Nr sprawy: ZOZ.V.010/DZP/47/22

Dotyczy: Postępowania przetargowego "Dostawa sprzętu medycznego stół operacyjny do zabiegów ortopedycznych, ZOZ.V.010 /DZP/47/22

Dyrekcja Zespołu Opieki Zdrowotnej w Suchoj Beskidzkiej odpowiada na poniższe pytanie:

Rysunek poglądowy oferowanej przystawki (i stołu operacyjnego):

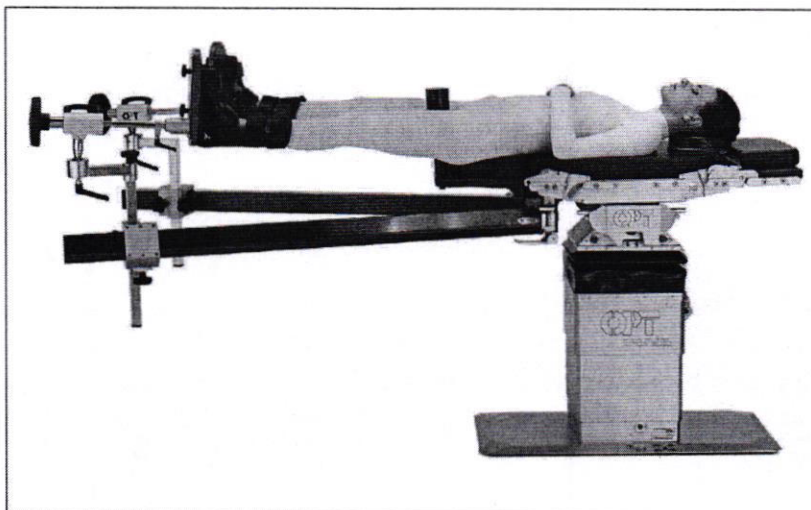
23. Dotyczy przystawki ortopedycznej opisanej w pkt. 30-41: Prosimy o dopuszczenie do zaoferowania przystawki ortopedycznej karbonowej, montowanej do blatu ogólnochirurgicznego, wg specyfikacji:
- przezierna RTG płyta podparcia miednicy z przeziernym wałkiem zaporowym;
- dwie karbonowe trakcje proste, bez regulacji długości, montowane pod płytą miednicy, z regulacją odwodzenia w poziomie;
- mechanizm wyciągowy dynamometryczny (śruba wyciągowa) i but ortopedyczny – 1 kpl. dla każdej z trakcji (mechanizm wyciągowy montowany do gniazda w adaptorze suwnym zakładanym do ramienia trakcji, adaptor suwny poruszający się po belce umożliwi dostosowanie położenia śruby wyciągowej do długości kończyny dolnej pacjenta oraz ustawienie wysokości śruby wyciągowej, ponadto śruba wyciągowa może być przesuwana względem gniazda mocującego);

- dodatkowe podnóżki dzielone dla oparcia nogi zdrowej lub oparcia nóg przed umieszczeniem ich w wyciągu;
- słupki podporowe dla uzyskania lepszej stabilności wypozycjonowanej przystawki;
- przeznaczenie dla pacjenta do 180 kg

Odp. Zamawiający podtrzymuje zapisy SWZ.
